Rapport de l'Inspection des installations classées

Visite d'inspection du 26/04/2023

ALPAGEL

Annexe : planche photographique

6. Service maintenance

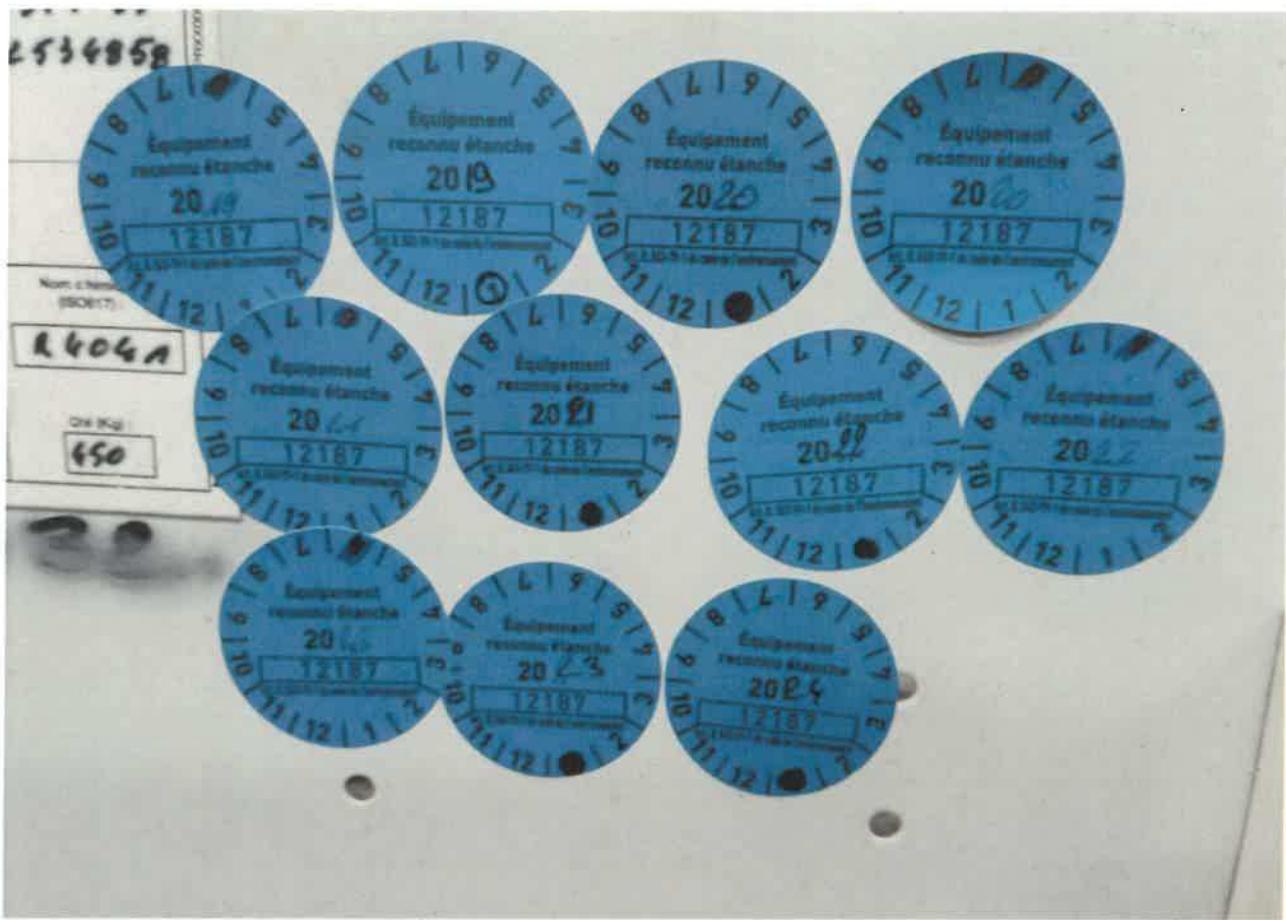
A noter également que la fiche "service maintenance" (annexe photo n°6) ne mentionne que les interventions réalisées en janvier de chaque année.
